泊発電所3号炉

防潮堤の構造成立性確認結果及び指摘事項に対する回答

令和5年11月16日
北海道電力株式会社

定着部材及びアンカーボルトの配置イメージ

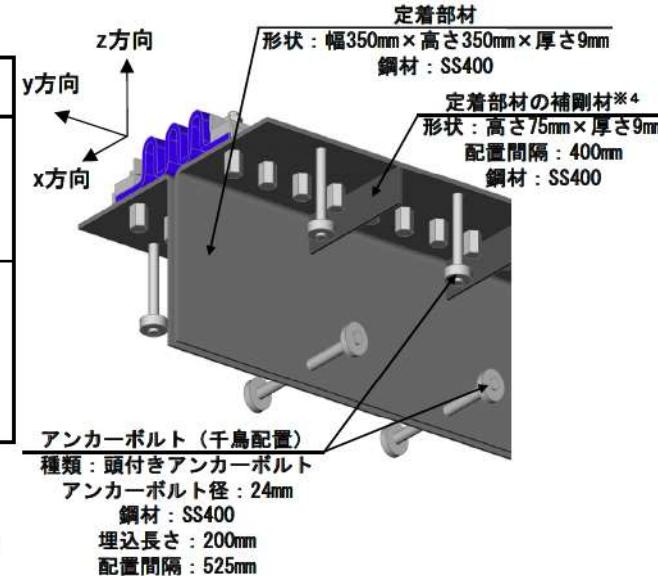
セメント改良土間の施工目地に設置される止水目地について、セメント改良土の特性を踏まえ、構造成立性を説明すること。

- 止水ジョイントの評価について、定着部材とアンカーボルトの構造成立性を説明する。
- 定着部材の評価は、「道路橋示方書・同解説[Ⅰ共通編・Ⅱ鋼橋編]」に準拠して照査を実施し、構造成立性を確認した(次頁参照)。
- アンカーボルトの評価は、アンカーボルトの性能試験で「各種合成構造設計指針」を参考に設計することの妥当性を確認した上で、直交するアンカーボルトについて荷重分担を考慮して以下の照査を実施し、構造成立性を確認した(次頁参照)。
 - アンカーボルトの引張方向の照査
 - 引張方向の照査において同時にせん断力が作用することを考慮した組合せ荷重の照査
 - アンカーボルトのせん断方向の照査

第1063回審査会合_資料2-1-1_p24 (一部加筆)

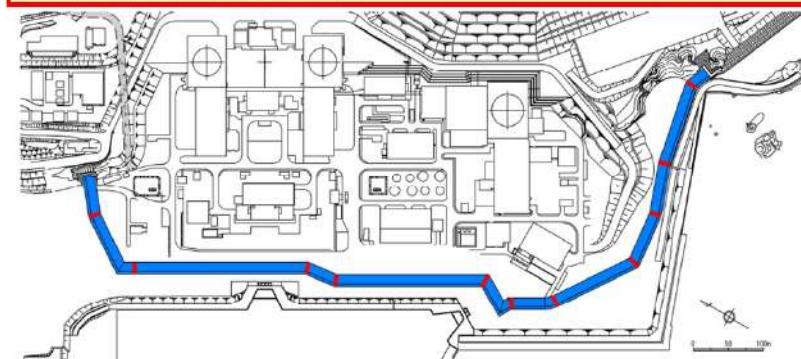
防潮堤の平面線形の形状決定の考え方により複雑な形状となる箇所について、水平2方向及び鉛直方向の地震動並びに津波荷重による応答特性並びに津波荷重の評価を含め、防潮堤の設計に与える悪影響の有無を説明すること。

- 防潮堤が複雑な形状となる屈曲部については、水平2方向及び鉛直方向の地震動並びに津波荷重により応力が集中する悪影響が想定されるため、防潮堤屈曲部に施工目地を設置し、応力が集中しないように配慮する。
- 設置変更許可段階においては、施工目地を設置することで弱軸・強軸が明確になることから、2次元断面で構造成立性を評価する。
- 設計及び工事計画認可段階においては、水平2方向及び鉛直方向の地震動並びに津波荷重による影響を見込んだ評価を実施し、応力状態を確認したうえで施工目地位置の再検討、材料強度の見直し等を行い、構造成立性を確保する。
- 施工目地を設置する箇所には、目地からの漏水を防止することを目的に止水目地を設置し、止水性を確保する。

施工目地設置位置平面図

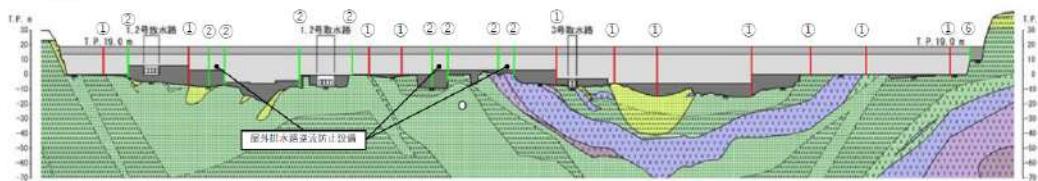
防潮堤の平面線形の形状決定の考え方により複雑な形状となる箇所について、水平2方向及び鉛直方向の地震動並びに津波荷重による応答特性並びに津波荷重の評価を含め、防潮堤の設計に与える悪影響の有無を説明すること。

- 防潮堤の施工目地は、設置箇所①防潮堤が屈曲する断面(屈曲部)以外に、②水路が横断する断面、③防潮堤の幅が変化する断面、④防潮堤の高さが変化する断面、⑤施工量に基づくブロック割箇所、⑥防潮堤(標準部)と防潮堤(端部)の境界に設置する。
- 設置箇所③、④、⑤については、以下のとおり設置する方針であり、詳細は設計及び工事計画認可段階で説明する。
 - 設置箇所③：防潮堤の幅は防潮堤の基礎地盤の安定性を確保できるように設定するものであり、幅が変化する断面に設置する。
 - 設置箇所④：同一ブロック内における地震時の挙動差の影響が小さくなるよう、基礎地盤の不陸が小さくなるように配慮して設置することを基本とする。
 - 設置箇所⑤：施工時の温度応力によるひび割れ影響に配慮したうえで、1日当たりの下部コンクリート又はセメント改良土の施工能力に応じて設置する。
- 屈曲部以外の施工目地についても、屈曲部と同様に応力が集中しないように配慮し設置することから、防潮堤の構造成立性は2次元断面で評価した。
- 構造成立性評価の結果、p13~15に示すとおり、全部材において許容値以下であり、構造成立性があることを確認した。
